Изменение № 1 ГОСТ 24179—80 Светофильтры, светофильтры-линзы, линзы, рассеиватели и отклоняющие вставки стеклянные для сигнальных приборов железнодорожного транспорта. Технические условия

Постановлением Государственного комитета СССР по стандартам от 19.07.82 № 2739 срок введения установлен

Черт. 9

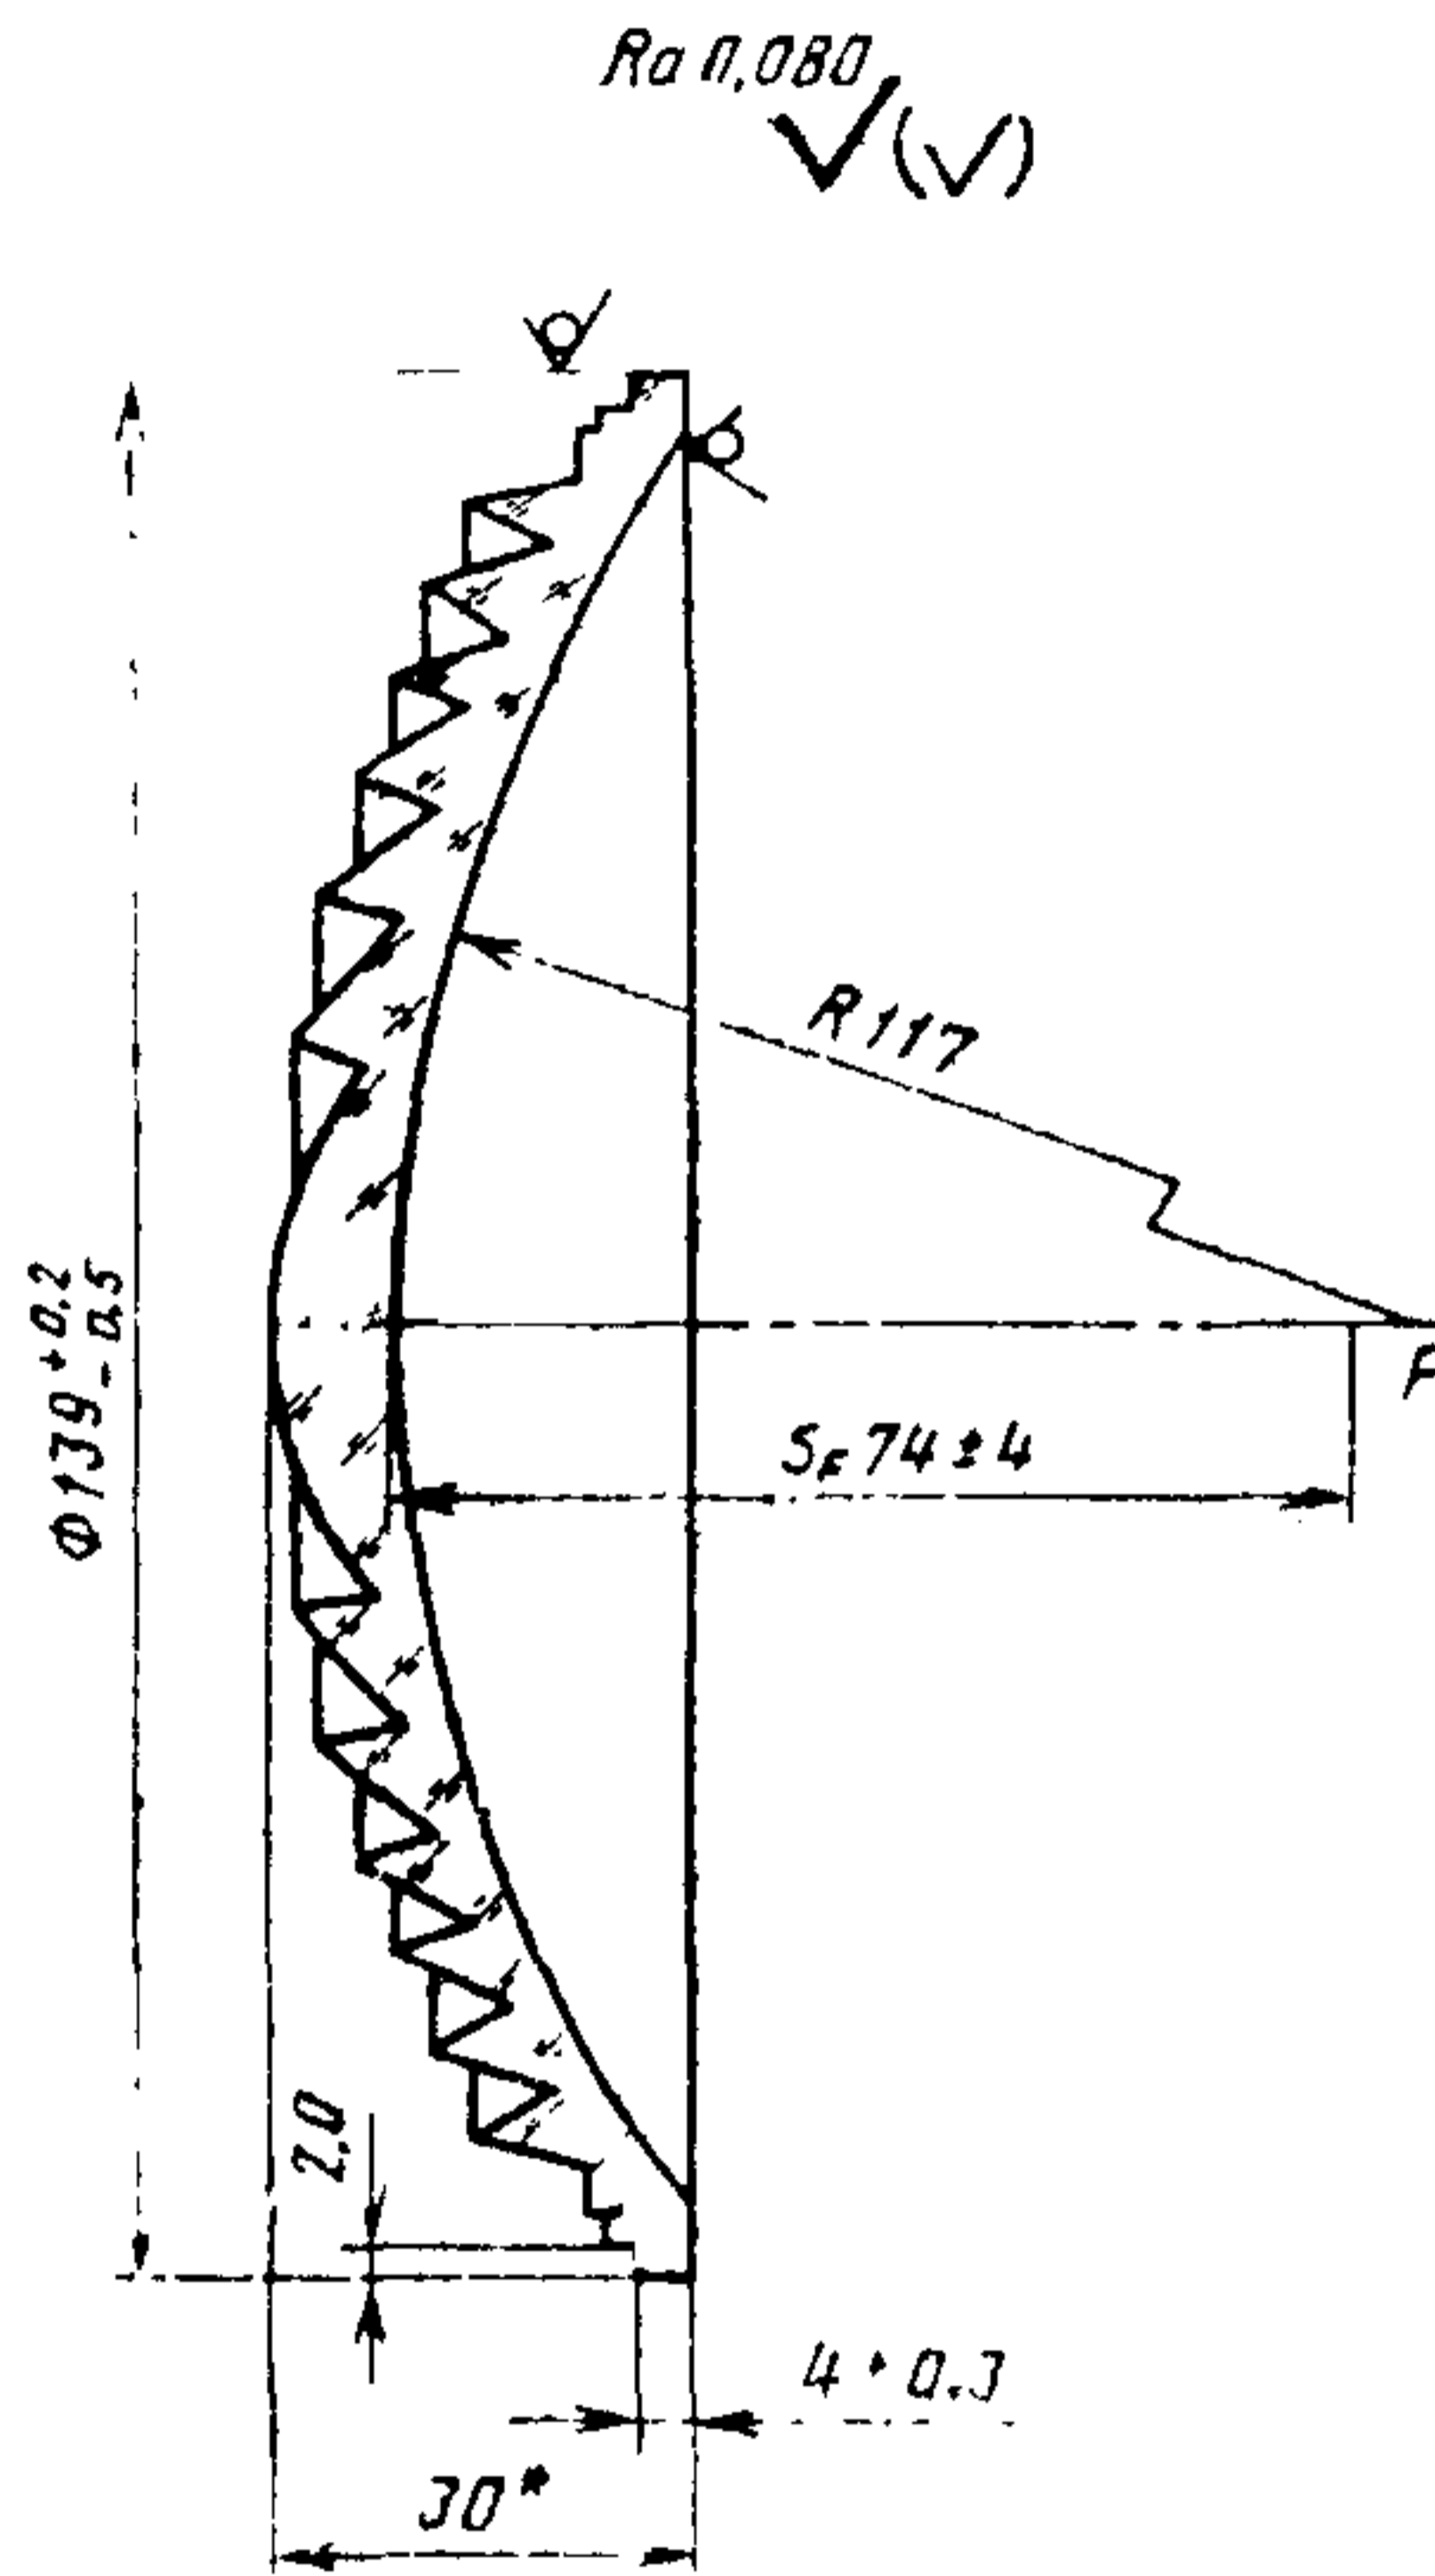
Пункт 1.2.5. Чертеж 9 заменить новым:

Черт 20

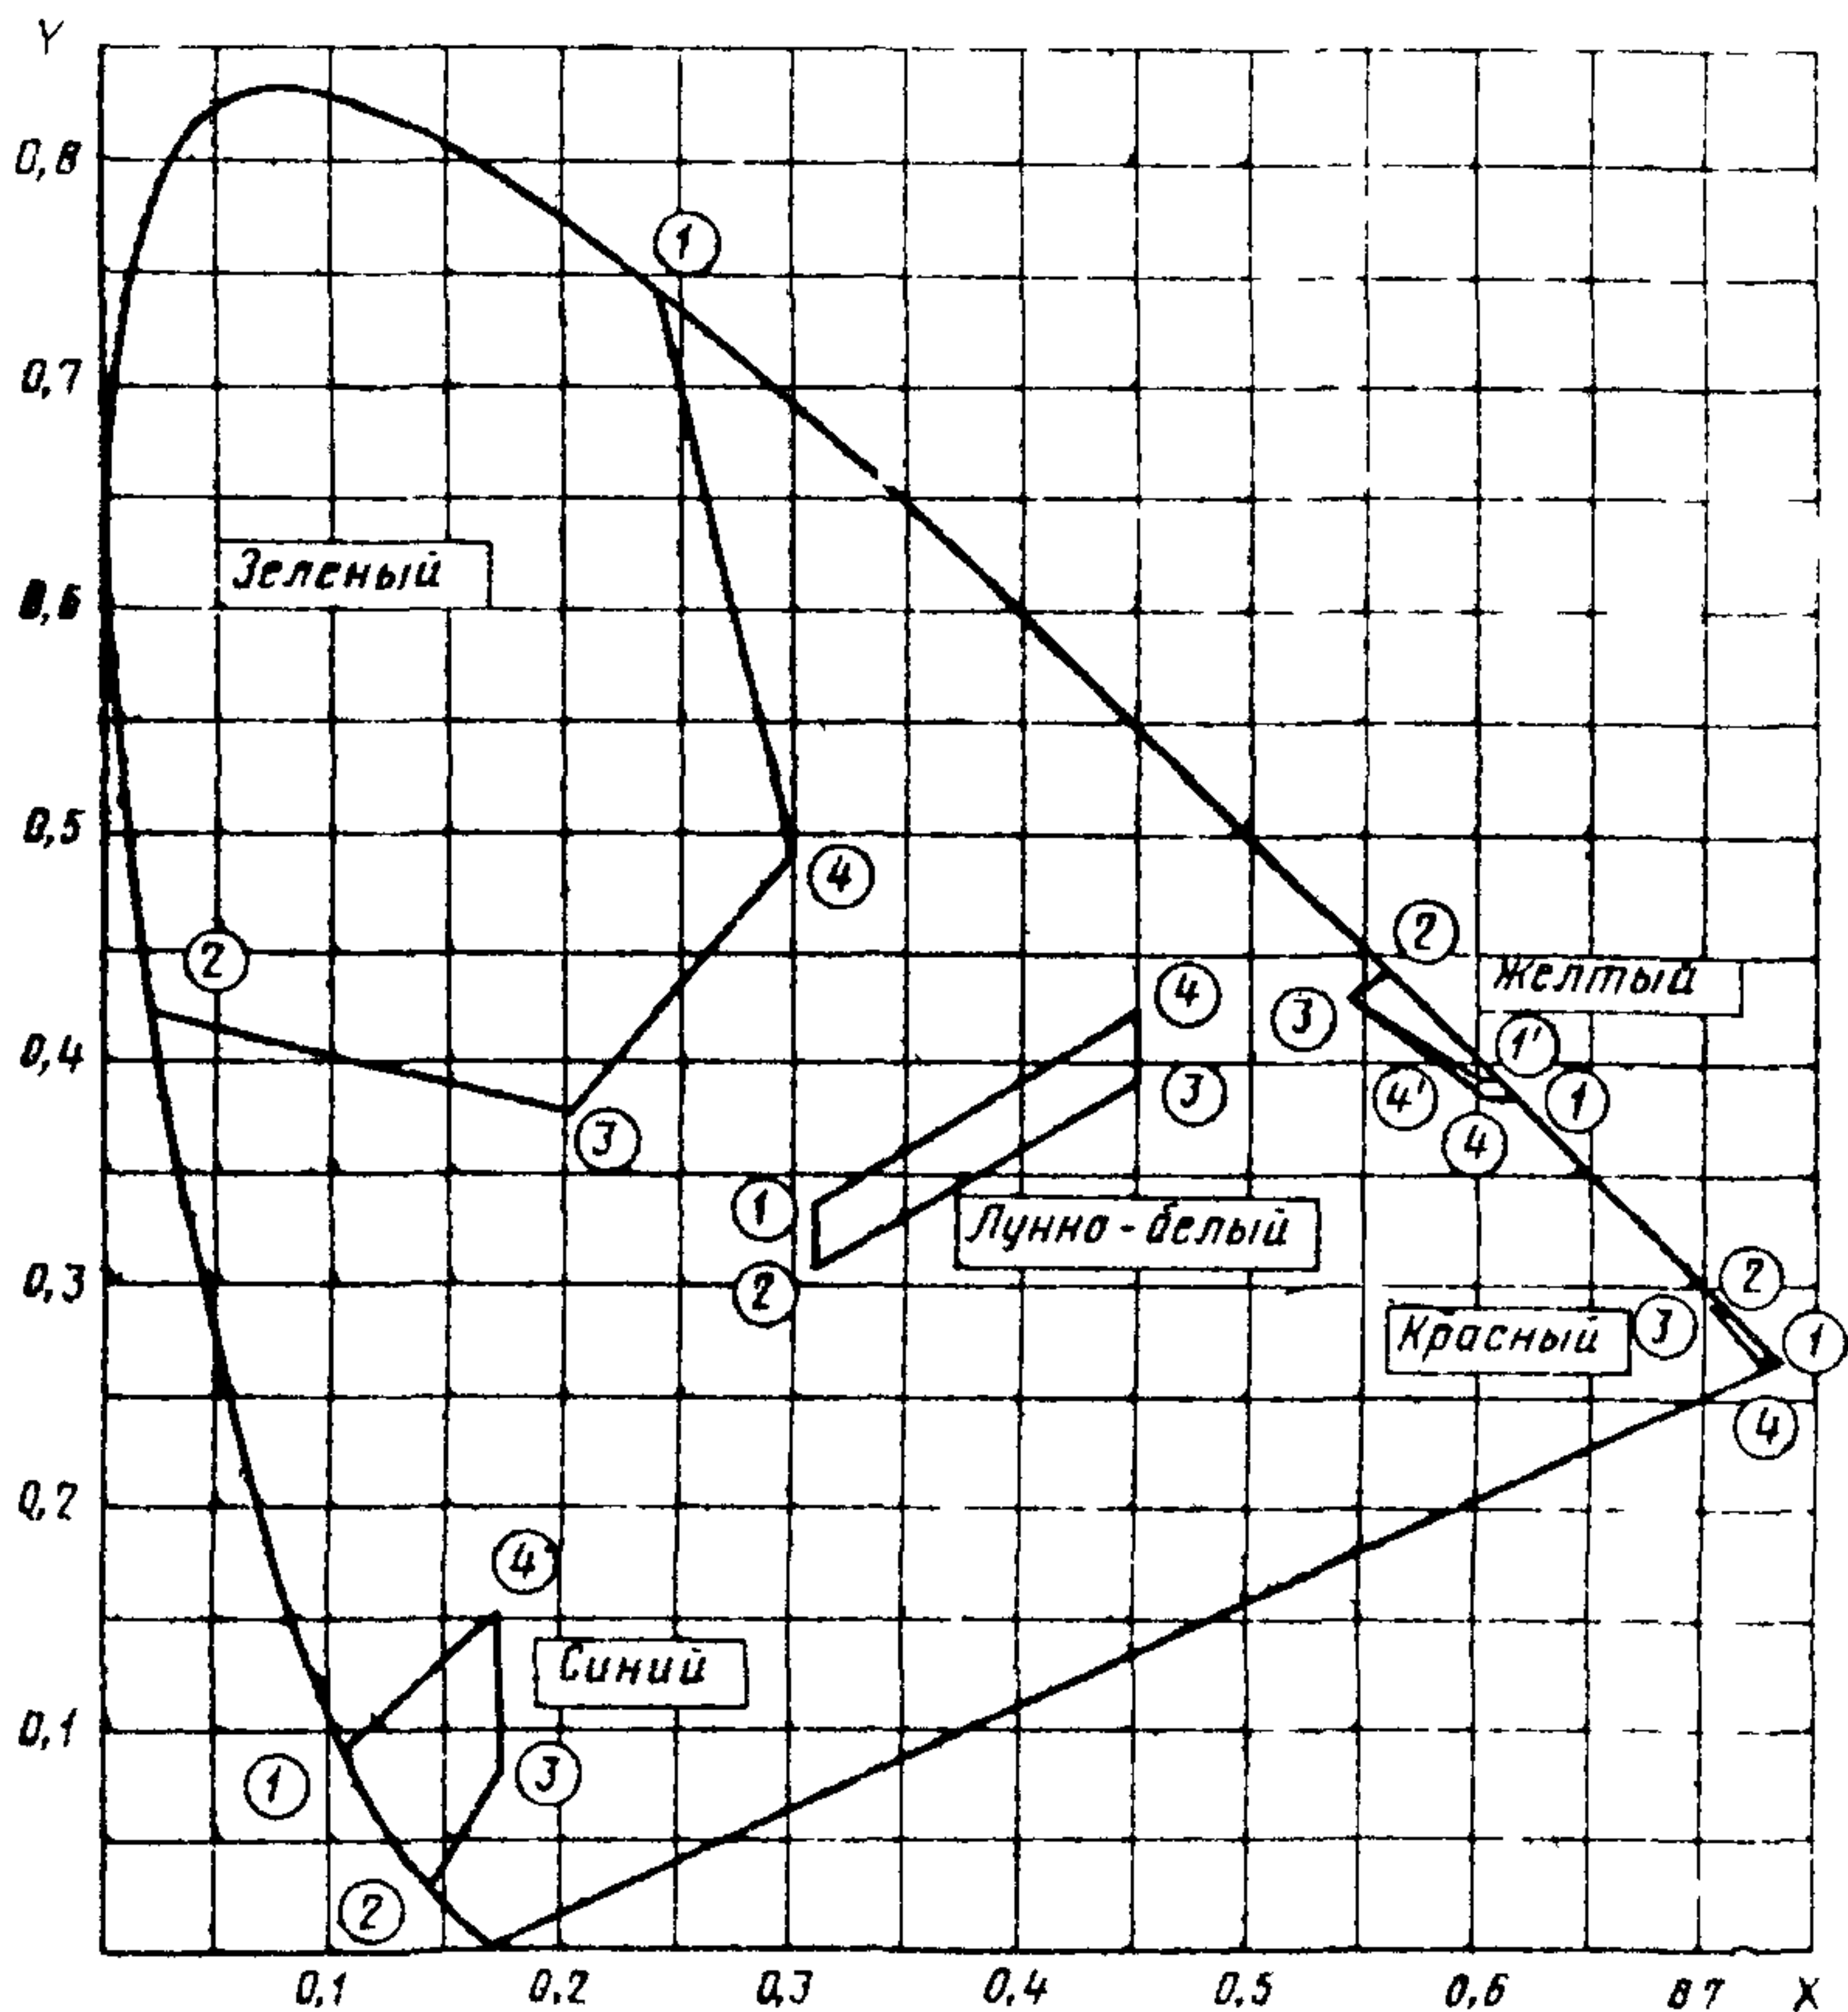
Пункт 2.4. Чертеж 20 заменить новым.
